### **OBJET : MARCHÉ DE TRAVAUX N°A9-020 DE CONSTRUCTION ET EXPLOITATION TEMPORAIRE DE LA STATION D'EPURATION OUEST- AVENANT N°3 PORTANT FICHES MODIFICATIVES -AUTORISATION DE SIGNATURE**

**OBJET** : MARCHE DE TRAVAUX N°A9-020 DE CONSTRUCTION ET EXPLOITATION  
TEMPORAIRE DE LA STATION D'EPURATION OUEST- AVENANT N°3 PORTANT FICHES  
MODIFICATIVES -AUTORISATION DE SIGNATURE - Décision du Conseil

**AVENANT N° 3 AU MARCHE N° A9-020  
DU 5 JUIN 2009 PASSE AVEC LE  
GROUPEMENT CONJOINT :**

## SOMMAIRE

**FICHE DE DEMANDE DE MODIFICATION ET D'AVIS MOTIVE**  
**N°RIV 06**

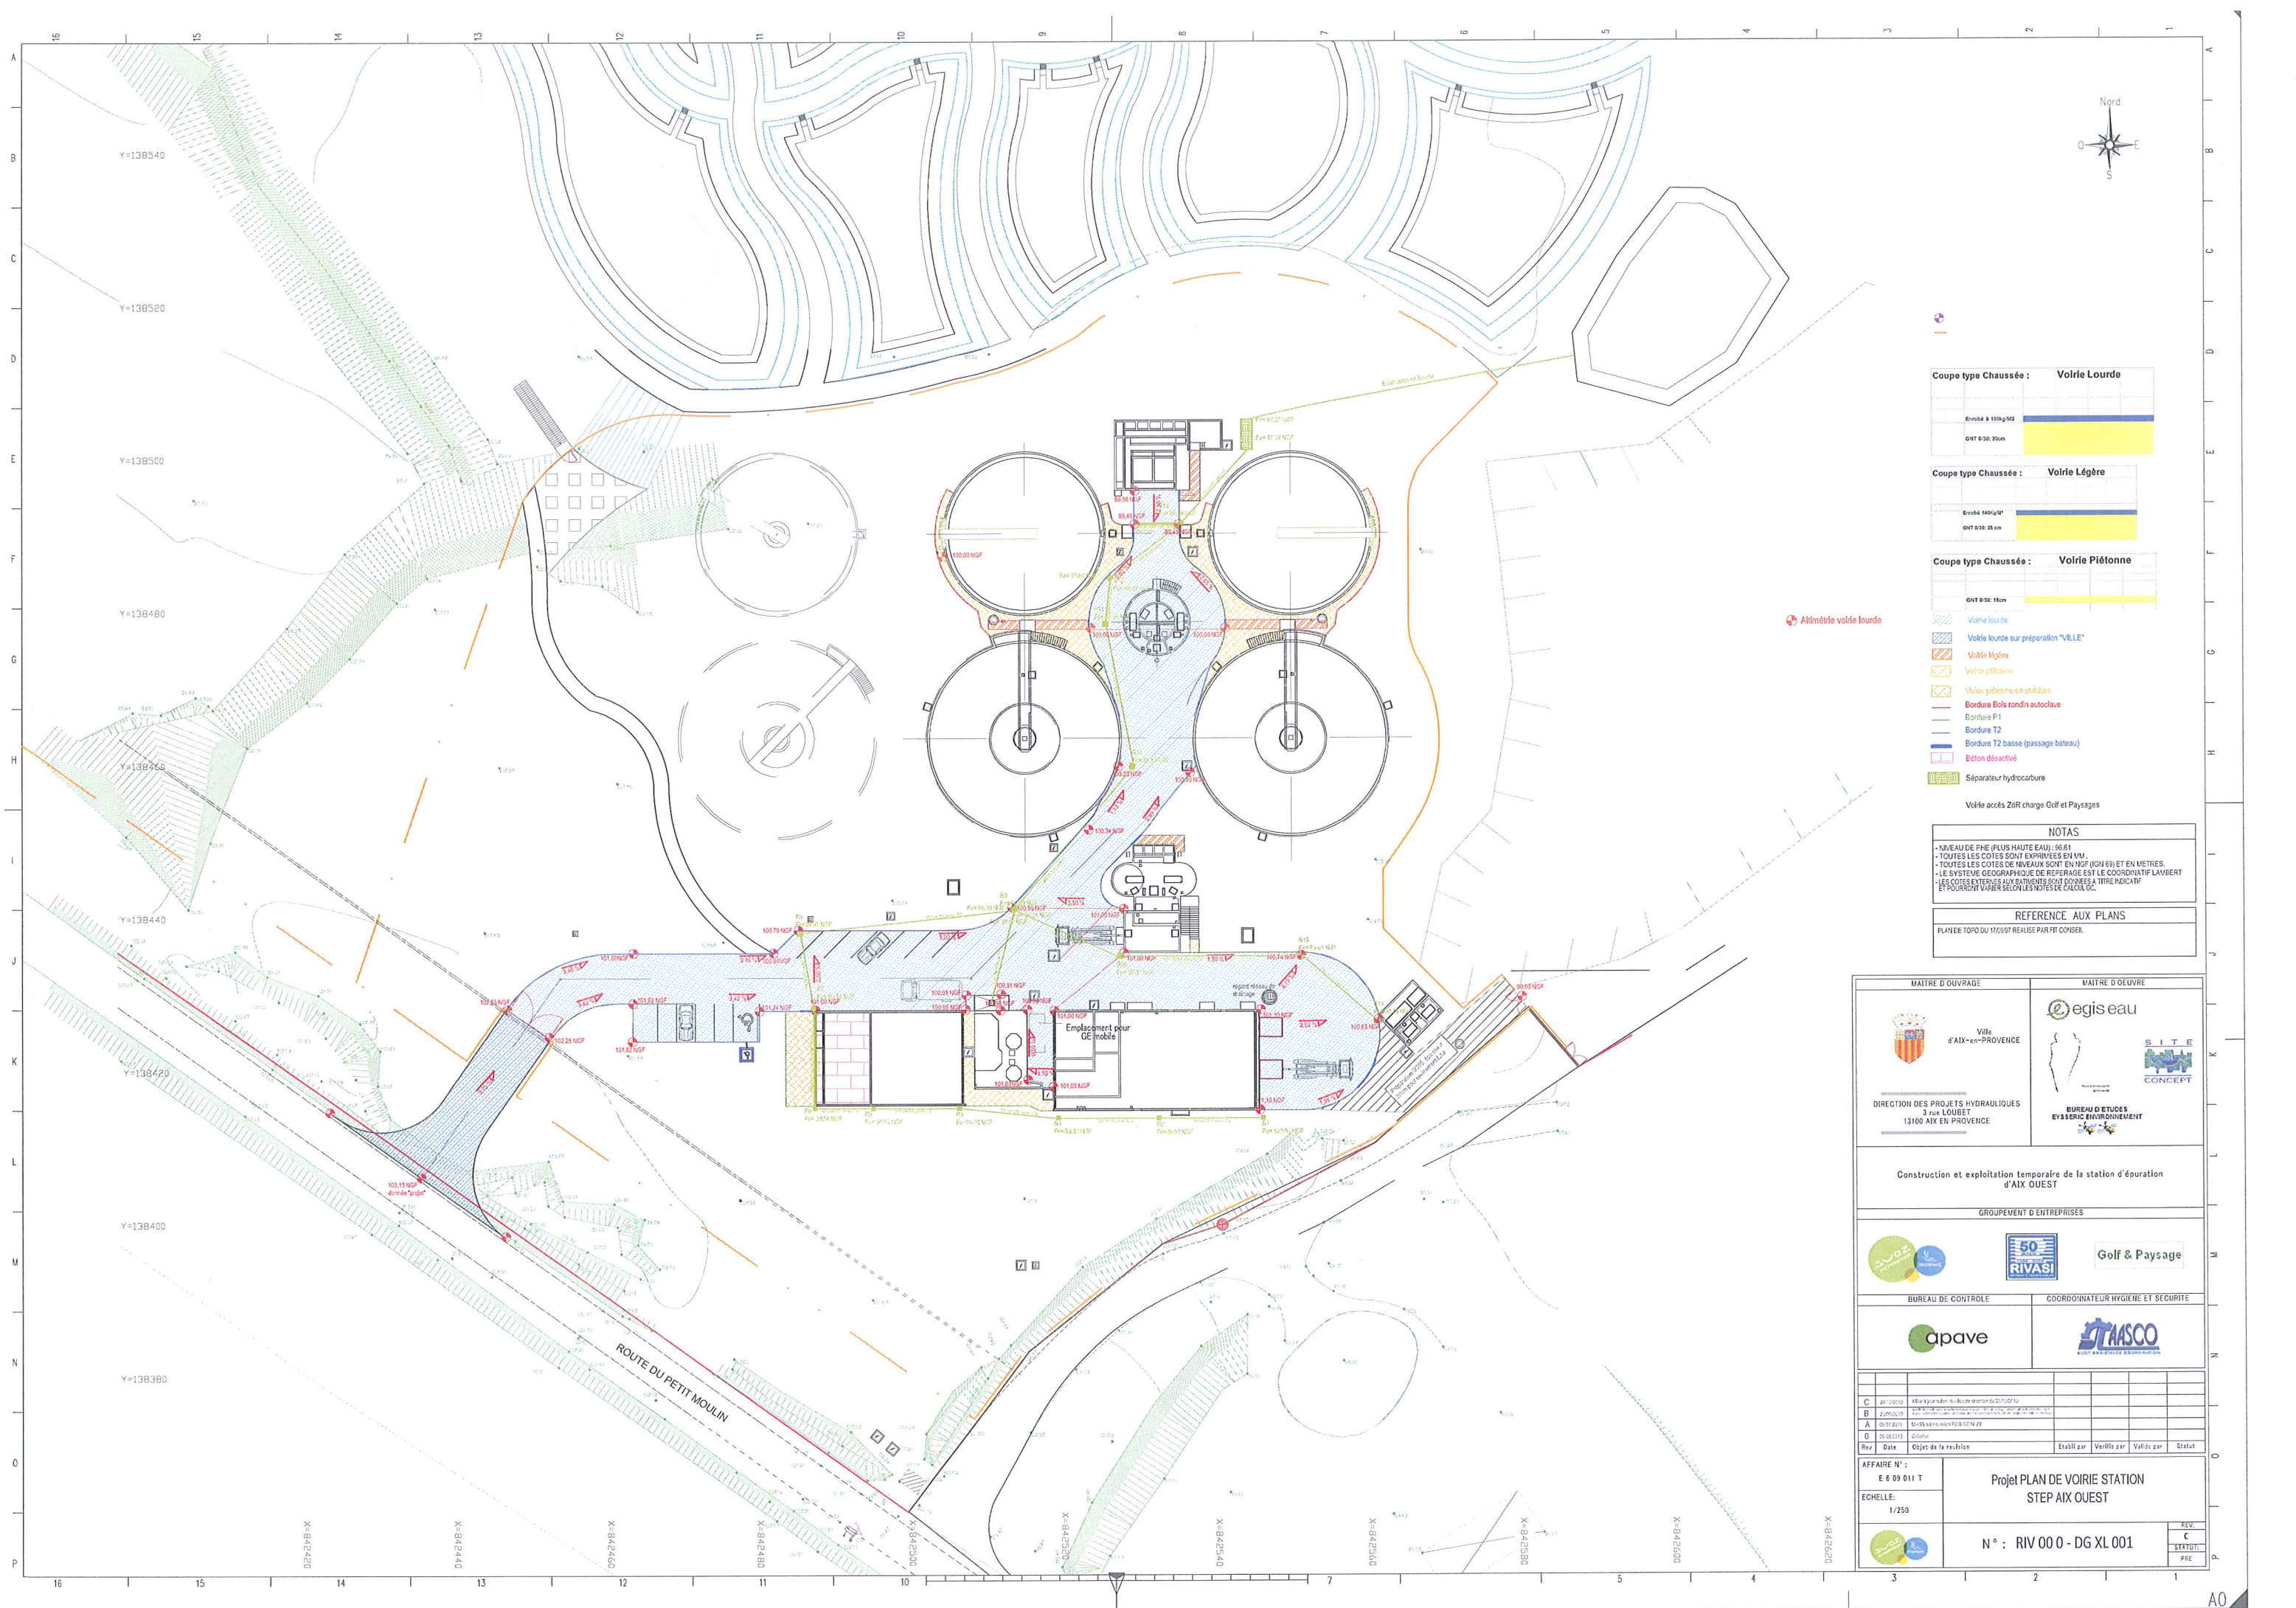
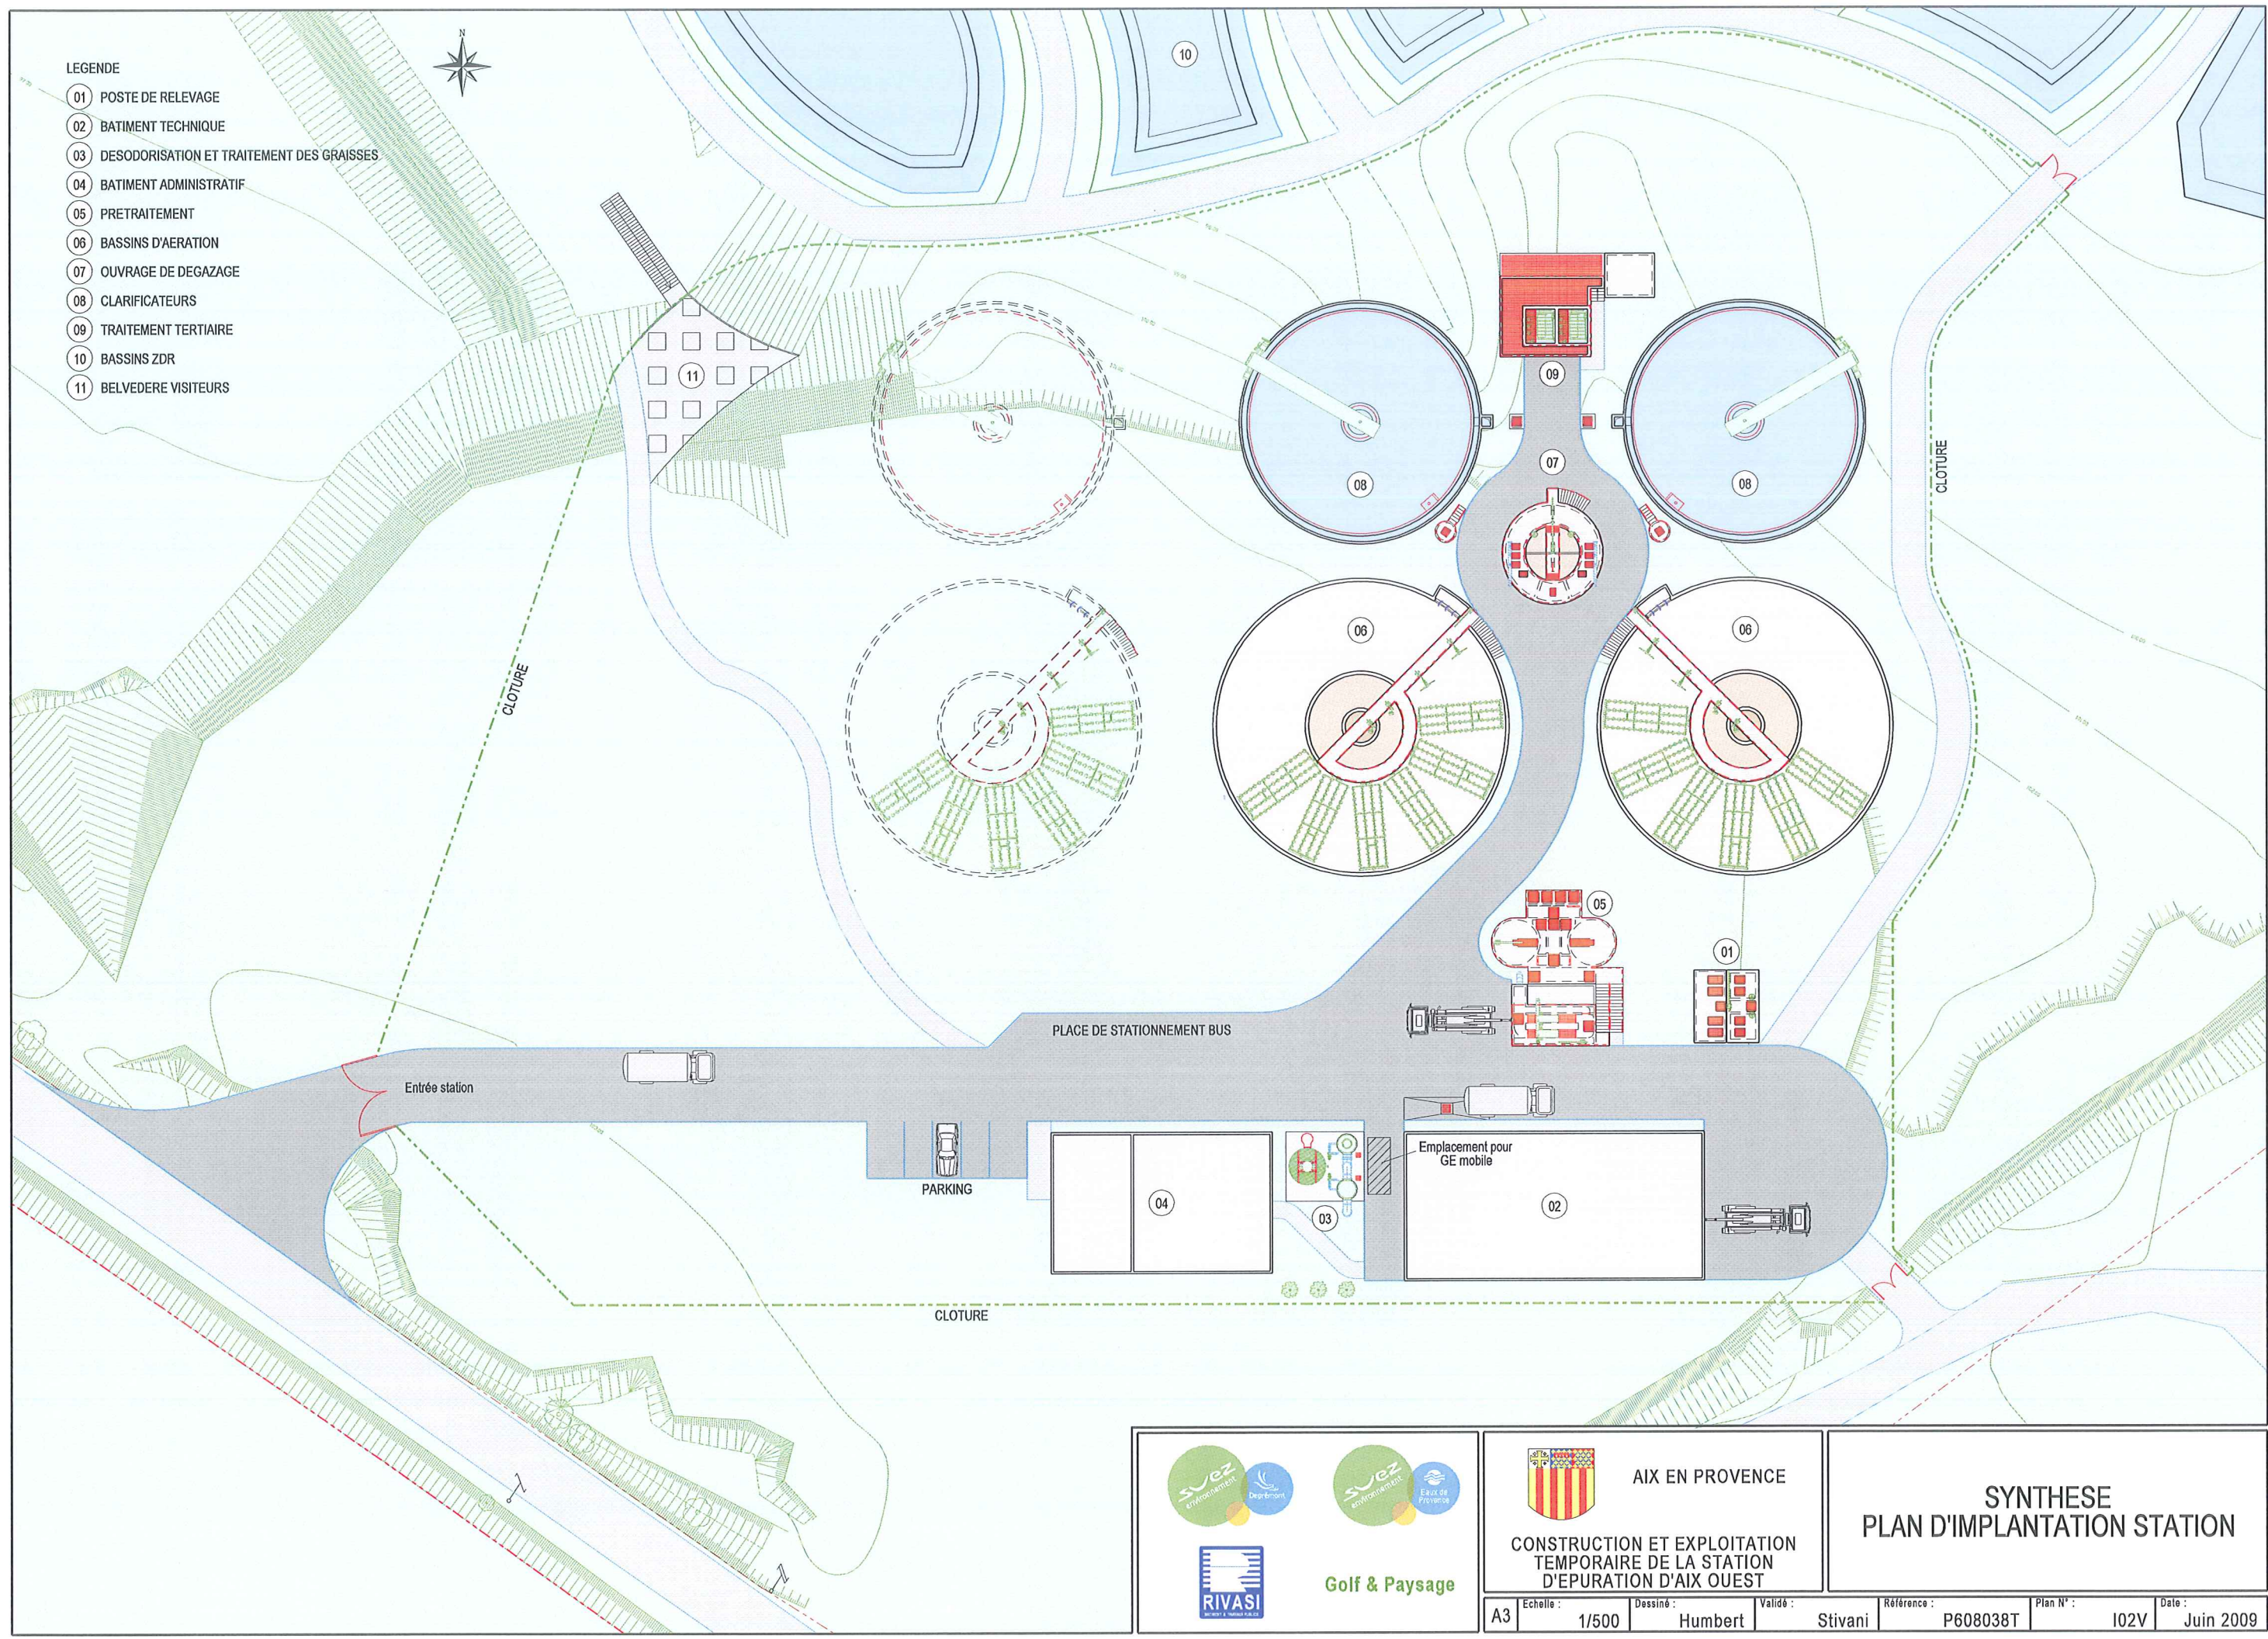
Le plan de voirie prévu au marché (plan N°I02V, jo int en dernière page) définit les contours, définitions et surfaces des voiries lourdes et liaisons piétonnières entre les bâtiments. Les voiries lourdes sont en couleur gris foncé, les voiries piétonnières en gris clair. Les structures de ces dernières sont récapitulées dans notre mémoire GC. Nota : Les voiries prévues dans notre lot sont définies dans notre mémoire GC. Documents de références Plan projet N°I 02 V de juin 2009 – Mémoire Technique + article 2.16. CCTP pièce N°7 Partie B1 : Solution de base.

| <input checked="" type="checkbox"/> amélioration produit | Complément de voiries: définition des contours et natures (localisation sur le plan RIV 00 0 DG XL 001 C) selon les demandes du Maître d'Œuvre et Maître D'Ouvrage. Amélioration pour l'exploitation de la station. |

Mise en œuvre de voirie piétonne supplémentaire autour des clarificateurs selon plan de voirie, mise en œuvre d'une structure de chaussée pour réception d'un revêtement futur (zone PR station), complément de voirie, aménagement de l'entrée devant l'Atrium du bâtiment administratif.

| Désignation | Coût (€ HT)  | Délais (jours calendaires) |
|-------------|--|----------------------------|
| Génie Civil | <p><b>1 ►</b> Moins value pour suppression des bordures T2 en façade Nord des bâtiments TECHNIQUES et ADMINISTRATIF. Modification de l'espace piétonnier entre les deux bâtiments et la dalle de désodorisation :<br/><b>- 1 880,00€HT</b></p> <p><b>2 ►</b> Moins value pour corps de voiries initialement prévue en 0/315 sur 30cm d'épaisseur (ce corps de chaussée a été réalisé par le ville d'AIX) – Surface estimée sur plan 216m<sup>2</sup>: <b>- 3 256,00€HT</b></p> <p><b>3 ►</b> Complément de voirie lourde (180KG/M<sup>2</sup>) en lieu et place de l'espace vert supprimé en façade nord des bâtiments (environ 47m<sup>2</sup>): <b>1 856,50€HT</b></p> <p><b>4 ►</b> Cheminement piéton autour des bassins clarificateurs et (15 cm de 0/315) y compris bordures périphériques bois autoclave selon plan de voiries « <b>RIV 00 0 DG XL 001 C</b> » :<br/>Prestation réalisée dans le cadre du marché (article 74.4 du DPGF).</p> <p><b>5 ►</b> Mise en œuvre d'une couche de structure en 0/315 sur 30 cm prêt à recevoir un revêtement de finition.<br/>Localisation : poste de relevage (surface 156m<sup>2</sup>).<br/>Prestation incluse dans le cadre du marché.</p> <p><b>6 ►</b> Aménagement de l'entrée du bâtiment technique parvis en stabilisé (en vue d'être remplacé à terme par une surface en béton désactivé) :<br/>Le prix comprend :<br/>Suppression des bordures P1 initialement prévues (-4ml x 29 = -166.00€HT).<br/>Suppression des de chemin piéton en 0/315 initialement prévu (-14m<sup>2</sup> x 8€HT/m<sup>2</sup> = -112.00€HT/m<sup>2</sup>).<br/>Fournitures et mise en œuvre de bordures P1 en périphérie du parvis (15ml x 29€HT/ml = 435.00€HT).<br/>Fourniture et mise en œuvre de 0/315 en couche de forme comprenant réglage et compactage sur 15cm</p> |                            |

épaisseur (61m<sup>2</sup> x 8€HT/m<sup>2</sup> = 732.00€HT/m<sup>2</sup>).  
 Modification du réseau EP comprenant :  
 Création d'un caniveau pour la récupération des EP ainsi  
 que la fourniture et la mise en œuvre de deux regards  
 EP : 5 724.00€HT  
 Plus value pour augmentation des réseaux (augmentation  
 des surfaces récupérées) comprenant fournitures et  
 terrassements 1 212.00€HT  
 Plus value pour augmentation de la capacité de traitement  
 du séparateur hydrocarbure (fournitures et terrassements)  
 750.00€HT.

**L'ensemble 8 575,00€HT**

**FICHE DE DEMANDE DE MODIFICATION ET D'AVIS MOTIVE**  
**N°RIV 07**

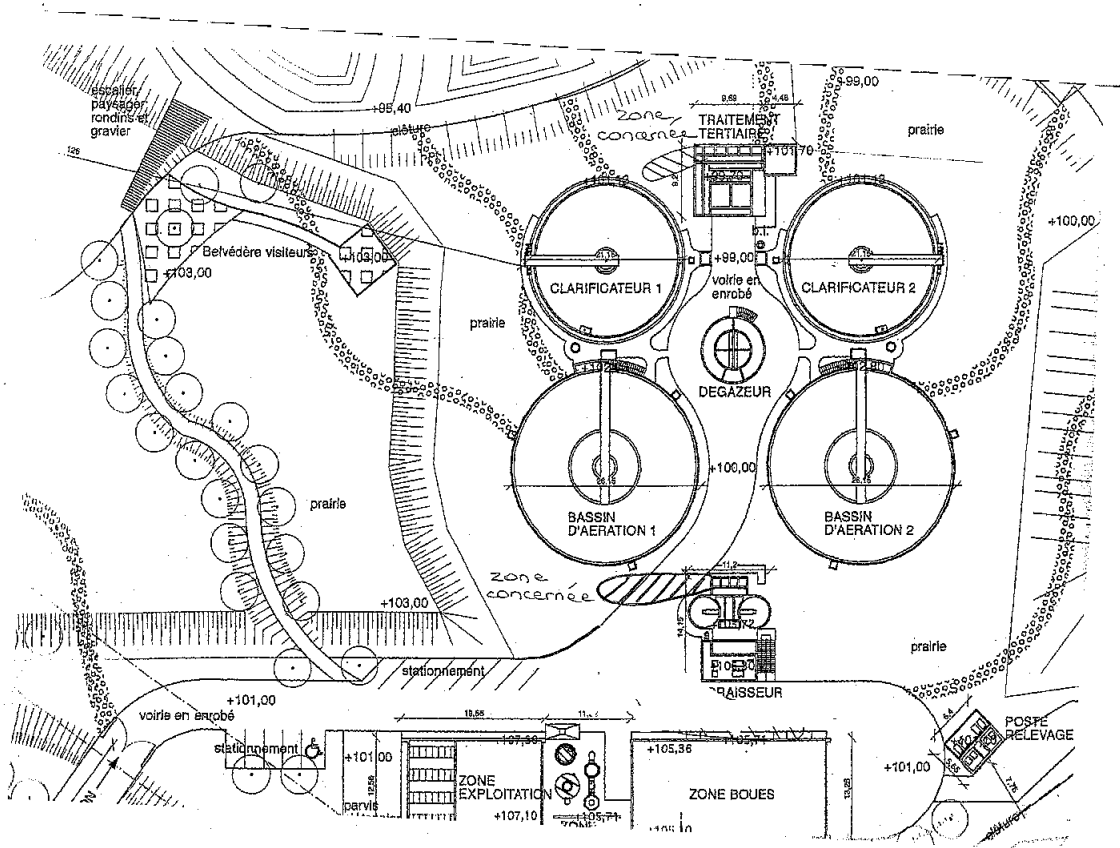
| <input checked="" type="checkbox"/> amélioration produit | Eviter pour le futur des perturbations pour le raccordement de la troisième file ainsi que des surcoûts liés à la mise en œuvre des réseaux sous les structures existantes.<br>Eviter les risques de détérioration des réseaux mis en œuvre de la station existante lors de l'intervention ultérieure et assurer la continuité de service de la station lors du raccordement.<br>L'intérêt de la réalisation dès aujourd'hui de cette canalisation vers l'extension future a été mis en évidence après la diffusion des plans définitifs de fourreaux et réseaux d'eaux pluviales. |

**Incidence sur le délai :** 3 jours

**Incidence sur le coût :** 5 420,89 €HT  
Voir Tableau des coûts.
